**ATENDIMENTO ÀS CONSIDERAÇÕES APRESENTADAS PELO  
PARECER TÉCNICO nº 02001.02641/2016-90/COHID/IBAMA**

**HIDRELÉTRICA SANTO ANTÔNIO**

**OUTUBRO / 2016**

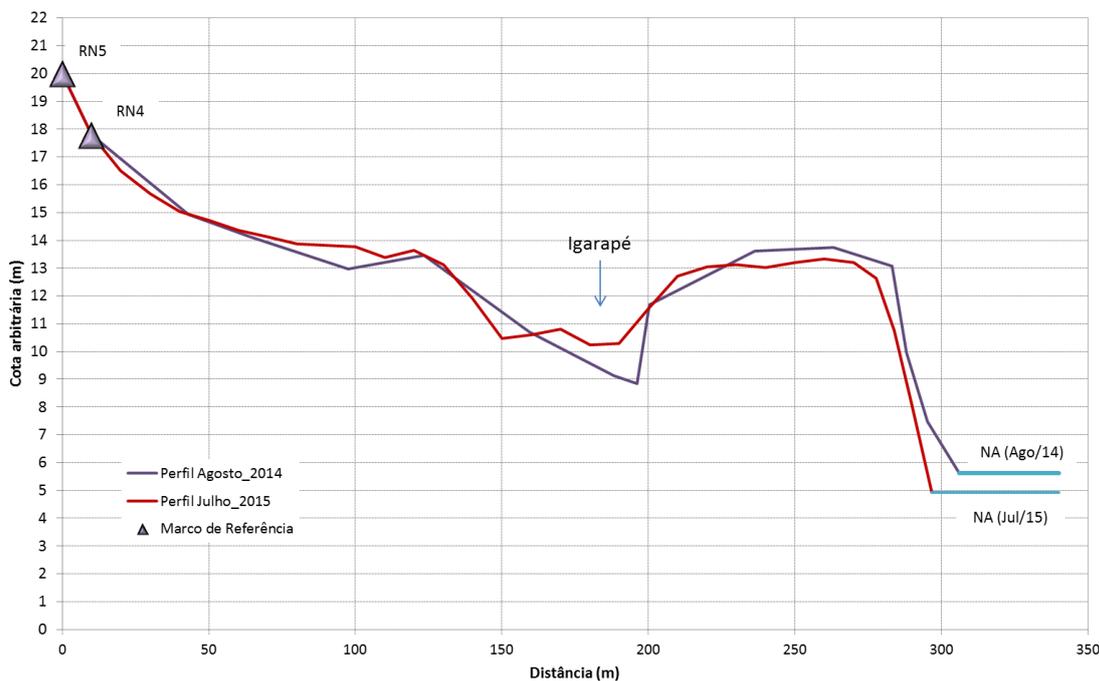
- ii. No âmbito da afetação de jusante: instale marcos visando o monitoramento de desbarrancamentos na região da comunidade de São Sebastião, em até 30 dias. Após o alteamento da cota, a SAE deverá fazer novo monitoramento para determinar se houve alterações na área de influência da água vertida.*

Os marcos de monitoramento de desbarrancamento na comunidade São Sebastião (frente à cidade de Porto Velho) foram instalados após a cheia de 2014, na margem esquerda do rio Madeira, e incluídos no monitoramento rotineiro de margens a partir do monitoramento de agosto/2014, conforme solicitado pelo IBAMA no Parecer Técnico nº 02001.001583/2014-15/COHID/CGENE/DILIC/IBAMA. Este ponto foi identificado como Local de Monitoramento 18 (LM-18). A sua localização pode ser vista na figura 1.

As figuras 4 e 5 apresentam a vista da margem neste local em setembro/2014 e julho/2015.

Já a figura 6 apresenta o perfil deste local, o qual não apresenta alterações significativas desde o início do monitoramento.
